# **BRANDTEKNISK NOTAT**

## **ALDERSRO PLEJECENTER: NR 4 (CENTERDEL) OG NR 8 (DEMENSAFSNIT)**

Projektnavn **Svendborg kommune – Udredning brandforhold ved 2 plejehjem**

Projektnr. **1100049740 – RDK2021N01473**

Figur 3 – Demensafsnit – 1. sal

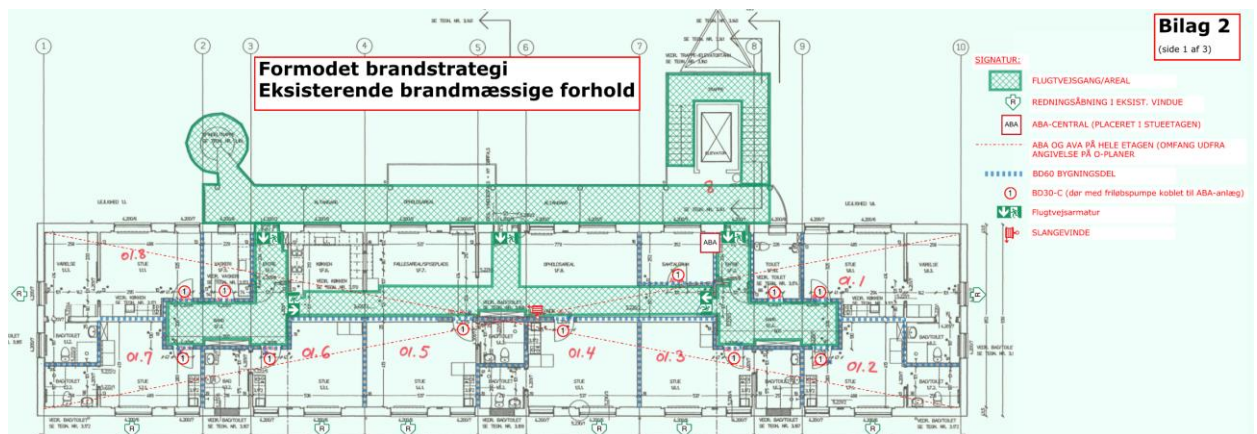
Soverumsafsnittenes samlede etageareal i bygning 8 udgør mere end 1.000 m<sup>2</sup> og i mere end 1 etage, der vil dermed jf. krav i BR82, være krav om automatisk sprinkleranlæg i bygningen.

I forbindelse med myndighedsbehandlingen i 1992, er udeladelsen af sprinkling ikke drøftet, og der er ikke søgt eller givet dispensation fra kravet i BR82.

Flugtvejsgange er ikke 2,4 m brede.

Figur 4 – Demensafsnit – kælderetage

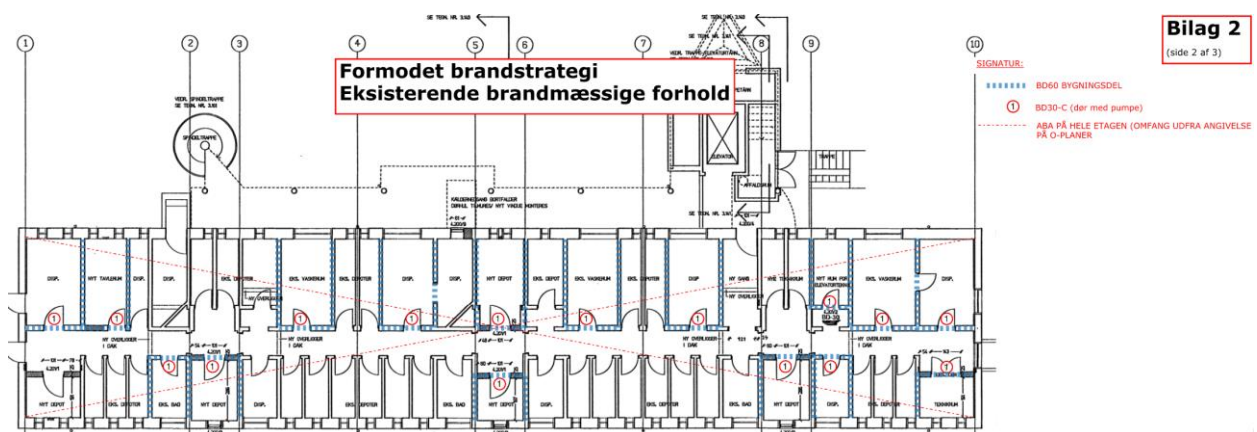
I områder med nedhængte lofter, er underside af eksist. etagedæk (BD60-konstruktion) ikke beklædt med et ekstra lag 13 mm gipsplade på spredt forskalling, dette gælder også hele kælderen. Dette krav er et vilkår i byggetilladelsen fra 1992.

Underside af etagedæk er besigtiget, og der kan konstateres flere skader på undersiden af etagedæk (puds på rør). Skaderne er sket i forbindelse med etablering af installationsgennemføringer.

Skaderne er koncentreret om lodrette føringsveje i entre, gang, boenheder og i opholdsareal, og er registreret i både kælder, stue, 1.sal og 2. sal.

Gennemføringer i etagedækket mod overliggende boenheder skal eftergås og tættes med produkt og løsning der var anerkendt på opførelses tidspunktet.
